VIEŠOJO PIRKIMO
„RESPUBLIKINĖS VILNIAUS UNIVERSITETINĖS LIGONINĖS PASTATO-
OPERACINIŲ BLOKO, ESANČIO ŠILTNAMIŲ G.29, VILNIUJE, RANGOS DARBAI
(NR. 9888)“
SĄLYGŲ PAAIŠKINIMAI

2025-07-23 CVP IS pranešimas Nr.290888

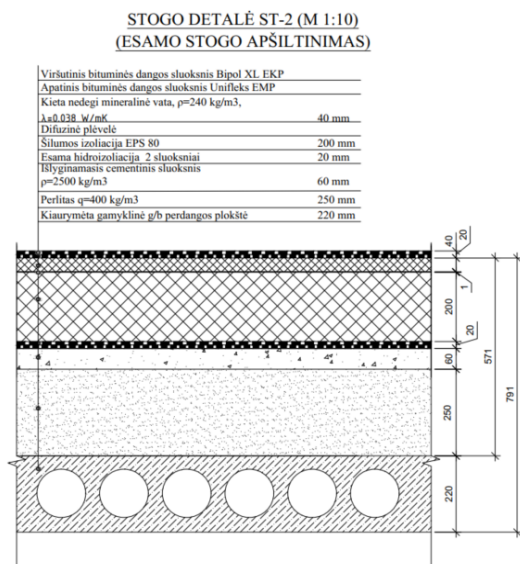
Atsakymas į 11 klausimą "Techninio projekto apimtyje nauji sklypo dangų vertikaliojo ir horizontaliojo ženklavimo sprendiniai nenumatomi. Atnaujinus (įrengus) projekte numatytas sklypo dangas, horizontalusis ir vertikalusis ženklavimas turi būti atstatytas pagal esamą padėtį. Tiksliai ženklų lokalizacijos vieta derinama su Užsakovu.

Prašome pateikti eismo organizavimo dalies sprendinius, nes tai yra Techninio projekto SP sudedamoji dalis;

Eismo organizavimo dalies sprendinių nėra, nes eismo organizavimas nekeičiamas.

STOGO DETALĖ ST-2 (M 1:10)
(ESAMO STOGO APŠILTINIMAS)

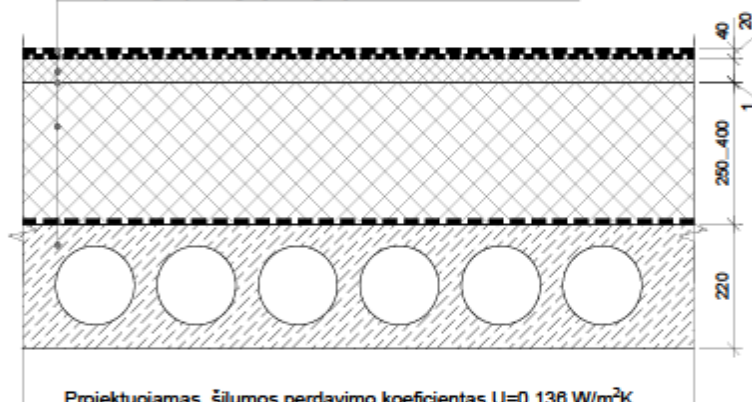
Atsakymas į 9 klausimą - pridėta stogo detalė ST-2.

Iš naujai pridėtos stogo detalės matyti, kad nauji stogo pasluoksniai formuojami ant esamos kiaurymėtos g/b perdangos plokštės. Ankstesnėje TP O laidos detalėje naujai formuojami sluoksniai buvo ant esamos hidroizoliacijos/išlyginamojo cementinio sluoksnio/perlito; Ar teisingai suprantame, kad Rangovas, atsižvelgdamas į naujai pateiktą stogo detalę, turi papildomai įsivertinti hidroizoliacijos/išlyginamojo cementinio sluoksnio/perlito išardymą;

Sena stogo danga ardoma pilna apimtimi iki perdangos. Rangovas turi vadovautis TP (techninio projekto) SA dalies aiškinamuoju raštu (10 psl. „Perdangos ir stogas“) ir pateikiama patikslinta stogo įrengimo detale:

Esama stogo danga pilnai keičiama nauja pagal detalę ST-2

Naujos stogo dangos nuolydis turi būti apie 3%. Tikslinama darbo projekto metu, detaliai įvertinus esamo stogo ir stogo elementų (šachtų, kaminėlių, inž. įrenginių ir kt.) išdėstymą.
